ZMENY A DOPLNKY č.2

SPOLOČNÝ ÚZEMNÝ PLÁN OBCÍ LIESKOVEC, MYSLINA, ZÁVADKA

OBEC MYSLINA

ČISTOPIS

Navrhovaná plocha:

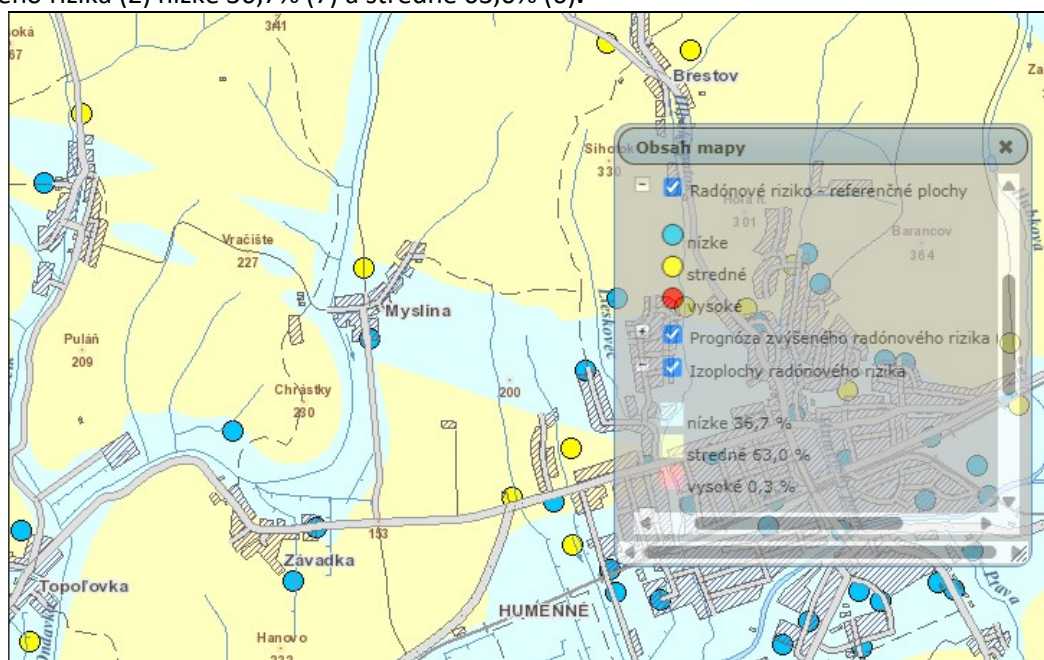
V juhovýchodnej časti katastrálneho územia obce je navrhovaná plocha skladovania a separovania nie nebezpečného odpadu (1/Z2) o celkovej výmere 4,1855 ha. Lokalita pre rozšírenie plochy skládky je severne od jestvujúcej skládky pre nie nebezpečný odpad Myslina.

1. spracovanie a úprava nie nebezpečného odpadu pred uložením na skládku,
2. triedenie nie nebezpečného odpadu,
3. preskladnenie nie nebezpečného odpadu pred spracovaním a úpravou,
4. spracovanie a úprava biologicky rozložiteľného odpadu,
5. preskladnenie biologického odpadu pred spracovaním a úpravou,
6. preskladnenie kompostu,
7. umiestnenie technológie a vybavenosti skládky,
8. rozšírenie skládky.
